Auszug aus dem Sitzungsbuch der Stadt Penzberg

Sitzung des Ausschusses für Stadtentwicklung-, Bau- und Verkehrsangelegenheiten am 12.03.2019

| 3. | Bebauungsplan „Sindelsdorfer Straße III“ im beschleunigten Verfahren nach § 13 a BauGB: Beratung über die Grundzüge der Planung und Auslegungsbeschluss | 3/045/2019 |

Nachfolgend ist der der Bebauungsplanentwurf auszugsweise dargestellt.

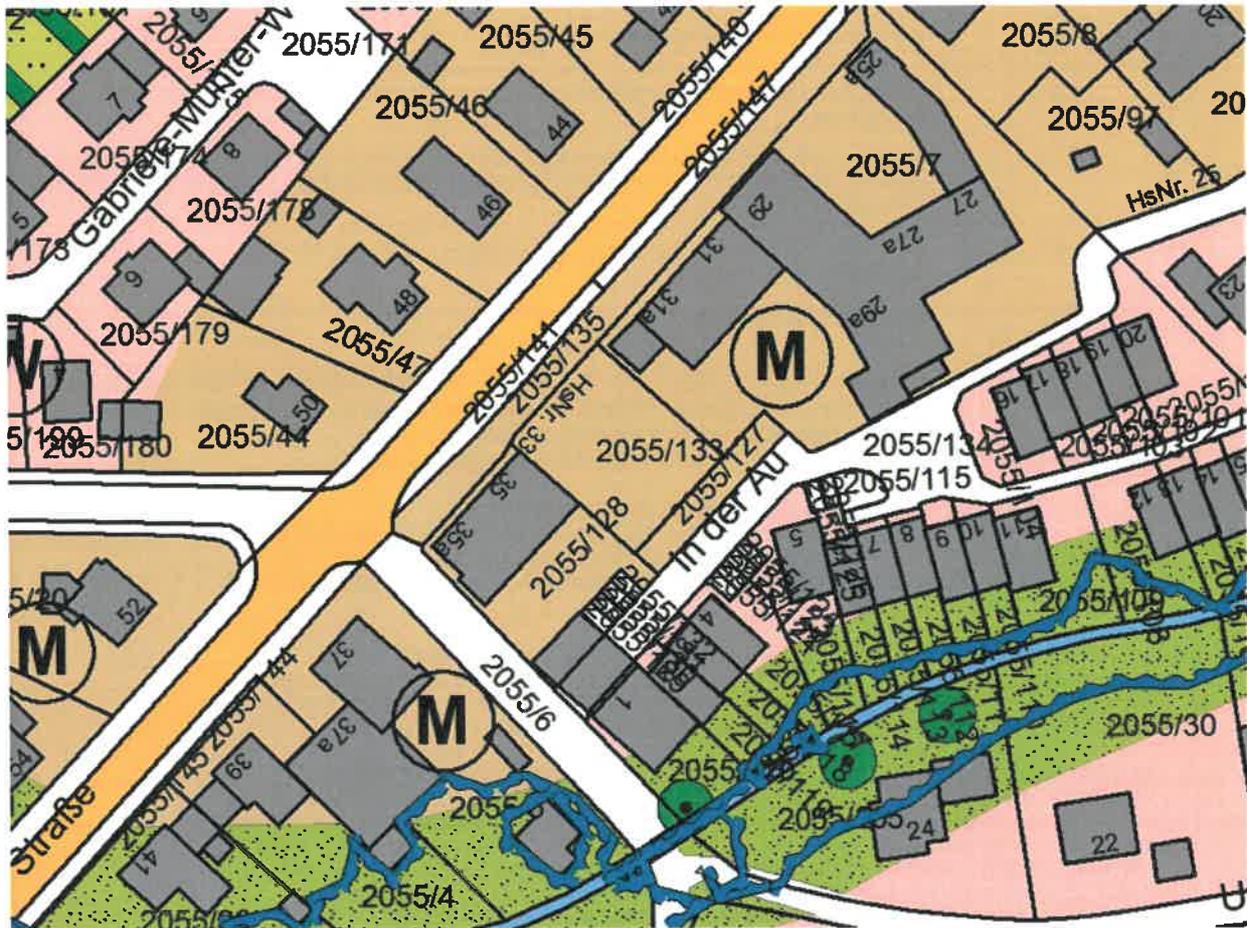
- Die als BG2 dargestellte Baugrenze für Carports direkt an der Grundstücksgrenze zur öffentlich gewidmeten Verkehrsfläche „In der Au“ sollte entfallen, da insbesondere durch die konstruktiven Teile der Carportanlage (Pfosten, Bedachung) der öffentliche Verkehrsraum beeinträchtigt wird. In den Richtlinien für Ortsdurchfahrten wird ein Mindestlichtraumprofil von 0,75 m empfohlen.

- Der letzte Satz der Ziffer 13 der textlichen Festsetzungen sollte entfernt werden, da die Zulässigkeit von Gauben und Dachaufbauten in der Ortsgestaltungssatzung der Stadt Penzberg geregelt ist.

- Die im Planteil sowie in der Ziffer 10 der Zeichenerklärung und textlichen Festsetzungen festgesetzte maximale Giebelhöhe ist von 613,50 m auf 612,90 m zu reduzieren.
- Der Planteil sowie die Ziffer 10 der Zeichenerklärung und textlichen Festsetzungen sind folgendermaßen zu ergänzen:
WHT max. = 6,80 m.
In der Ziffer 10 der Zeichenerklärung und textlichen Festsetzungen ist diese Ergänzung folgendermaßen zu konkretisieren:
Maximale traufseitige Wandhöhe, gemessen an der Außenwand vom Erdgeschossrohfußboden bis zum Schnittpunkt mit der Dachhaut an der Traufseite des Gebäudes. Die maximal zulässige traufseitige Wandhöhe darf im Bereich der Laubengänge, Zwerchgiebel und Dacheinschnitte um maximal 1,50 m überschritten werden.

- Die Planunterlagen sind bezüglich der Anpassung des Flächennutzungsplans im Rahmen der Berichtigung zu ergänzen.
- Die als BG2 dargestellte Baugrenze für Carports direkt an der Grundstücksgrenze zur öffentlich gewidmeten Verkehrsfläche „In der Au“ ist zu entfernen und durch das in Ziffer 19 aufgeführte Planzeichen „Fläche für Stellplätze“ zu ersetzen.

- Der letzte Satz der Ziffer 13 der textlichen Festsetzungen ist zu entfernen, da die Zulässigkeit von Gauben und Dachaufbauten in der Ortsgestaltungssatzung der Stadt Penzberg geregelt ist.

- Die im Planteil sowie in der Ziffer 10 der Zeichenerklärung und textlichen Festsetzungen festgesetzte maximale Giebelhöhe ist von 613,50 m auf 612,90 m zu reduzieren.

- Der Planteil sowie die Ziffer 10 der Zeichenerklärung und textlichen Festsetzungen sind folgendermaßen zu ergänzen:
WHT max. = 6,80 m.
In der Ziffer 10 der Zeichenerklärung und textlichen Festsetzungen ist diese Ergänzung folgendermaßen zu konkretisieren:
Maximale traufseitige Wandhöhe, gemessen an der Außenwand vom Erdgeschossrohfußboden bis zum Schnittpunkt mit der Dachhaut an der Traufseite des Gebäudes. Die maximal zulässige traufseitige Wandhöhe darf im Bereich der Laubengänge, Zwerchgiebel und Dacheinschnitte um maximal 1,50 m überschritten werden.
